**Van:** 5.1, 2, e  
**Verzonden:** woensda 2 november 2022 23:02  
**Aan:** 5.1, 2, e 5.1, 2, e  
**CC:** 5.1, 2, e  
**Onderwerp:** RE: DWG Hilversumstraat voor bouwenvelop

**Van:** 5.1, 2, e <5.1, 2, e @amsterdam.nl>  
**Verzonden:** dinsdag 25 oktober 2022 15:17  
**Aan:** 5.1, 2, e <5.1, 2, e @amsterdam.nl>; 5.1, 2, e <5.1, 2, e @amsterdam.nl>  
**CC:** 5.1, 2, e <5.1, 2, e @amsterdam.nl>  
**Onderwerp:** RE: DWG Hilversumstraat voor bouwenvelop

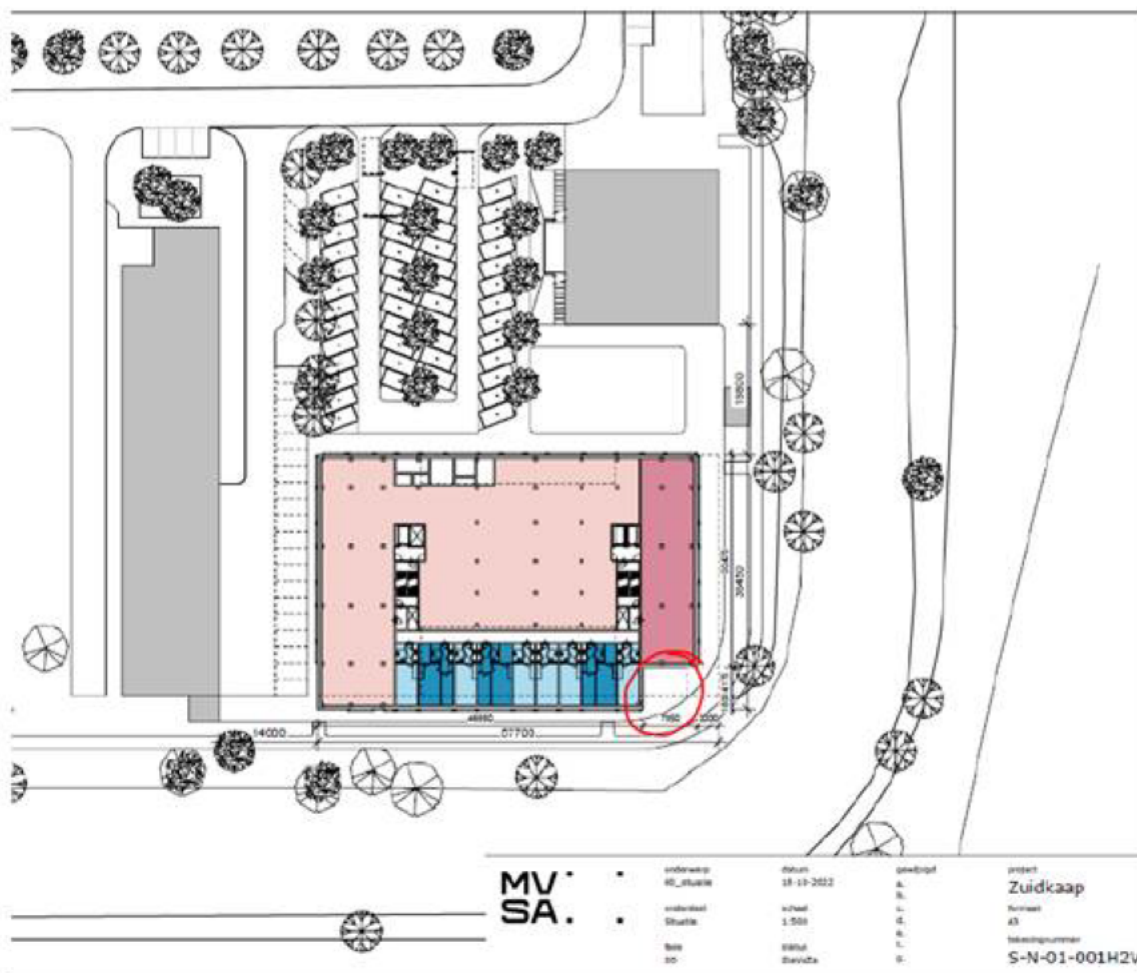
Het fietsparkeren en het maximale bouwvolume is nog niet uitgewerkt. Hierdoor kan ik niet met maximale bouwcoördinaten gaan werken. Ook stelt de architect nu een totaal andere vorm voor op de begane grond. Geen kolommen met een ronding in de gevel aan de oeverzijde. Alles is nu vrij rechthoekig. Ik weet niet eens of dit wel wenselijk is. Hiervoor moet het worden uitgewerkt naar een 3D model. Het kan zo maar zijn dat die ronding weer terug moet komen. Die dode hoek is nogal akelig nu.

Oftewel, er zijn nog flink wat punten. Zodra dit wat verder is kunnen we toe naar een voorstel voor de kadastrale grenzen.

**Afval:**

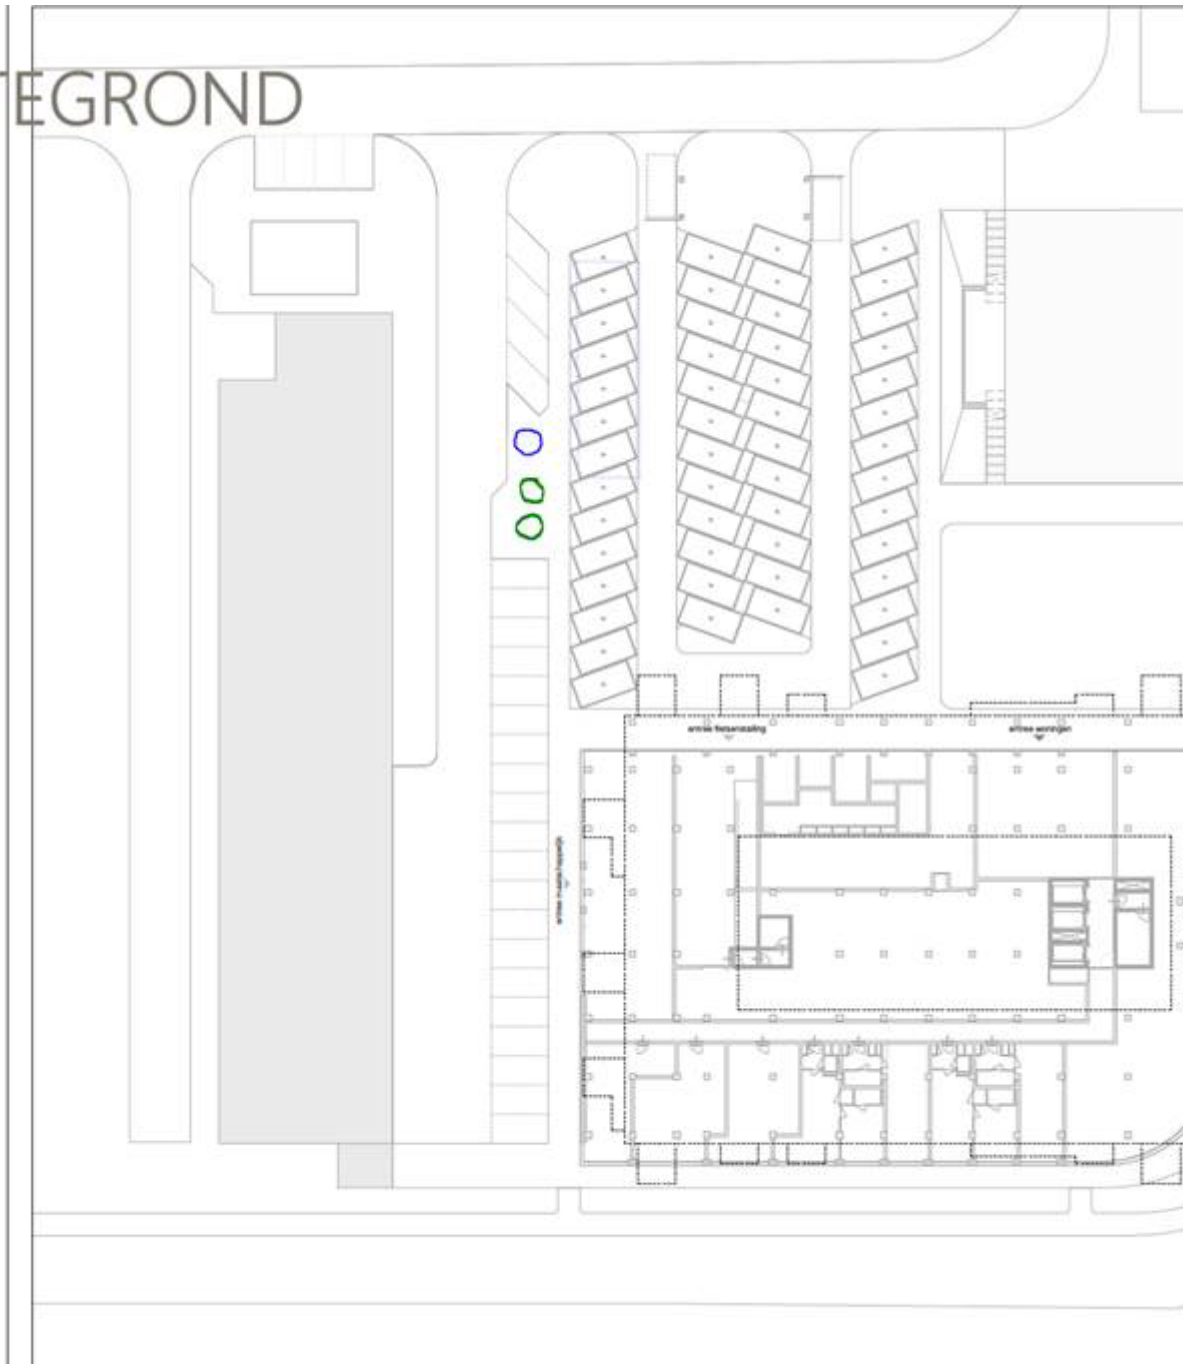
De vraag over afvalinzameling is een belangrijk punt binnen een bouwvelop. De vraag staat uit bij 5.1, 2, e 5.1.2.e s aanspreekpunt voor afval en grondstoffen in stadsdeel Noord. Het is helaas een vakantieperiode geweest. We moeten nog een antwoord krijgen. Waarschijnlijk gaan we ook in overleg.

Doordat de westelijke entree voor auto's in het voorstel wordt opgeheven, komt ruimte vrij voor meer containers. De blauwe stip is een bestaande container. Hier zouden nog wel twee a drie bij kunnen.

Een gangbare eis is 10 containers per 250 woningen. Dit is aanzienlijk, dus we moeten goed in overleg treden om de hoeveelheid te bepalen. Dit is allemaal afhankelijk van de woninggrootte namelijk. Ik neem aan dat voor ons een lagere eis gaat gelden. Anders moeten we op zoek naar plekken aan de noordzijde.

@ 5.1, 2, e en 5.1, 2, e De woninggrootten zijn belangrijk voor het bepalen van de afvalverzameling. Hoe kunnen we hier nu mee omgaan. Gezien het programma nog niet vast staat?

## Nutsvoorzieningruimten

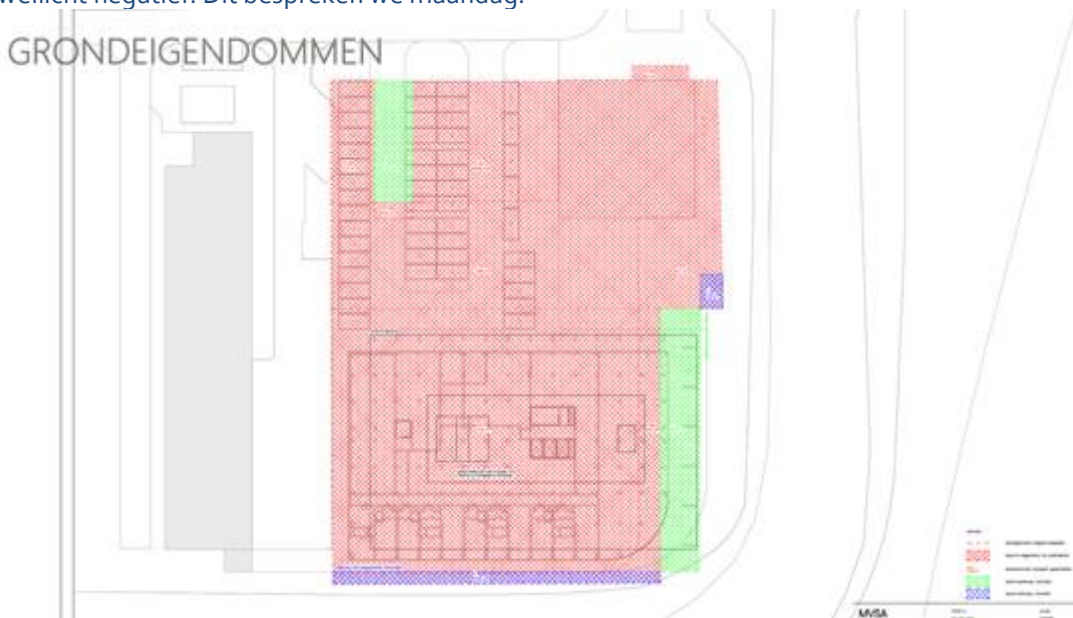
Is er voldoende capaciteit op het elektriciteitsnetwerk om dit gebouw toe te voegen? Is dit al uitgezocht? Ik heb hier volgens mij wat over gehoord. Moeten we gaan werken met transformatorruimten of andere nutsvoorzieningruimten? Als dit geval is dan is de gemeentelijke eis dat deze inpandig worden opgelost met een directe entree in de gevel.

## Bomen:

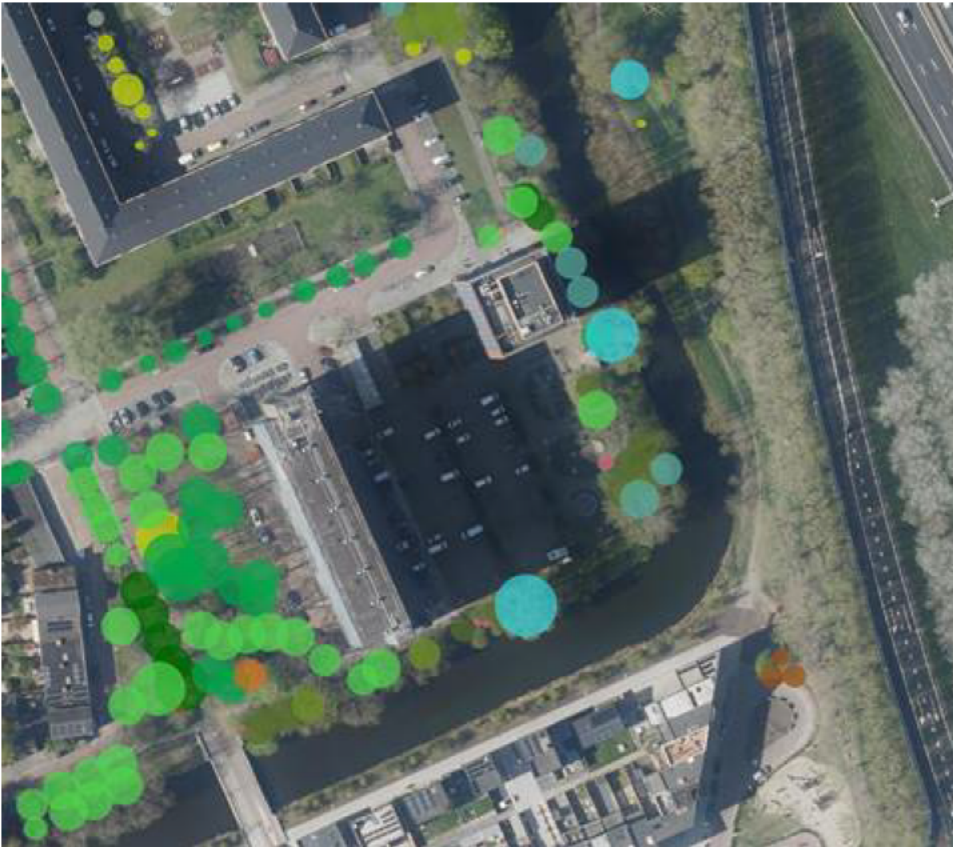
We moeten een BEA gaan uitzetten om te bepalen welke bomen kunnen blijven staan en welke gekapt moeten worden.

@ 5.1, 2, e en 5.1, 2, e: Hoe eerder hoe beter. Maar het is wat mij betreft nu niet strikt noodzakelijk. Dit kan ook na het VO inrichtingsplan Openbare Ruimte welke door 5.1, 2, e gaat worden opgesteld.
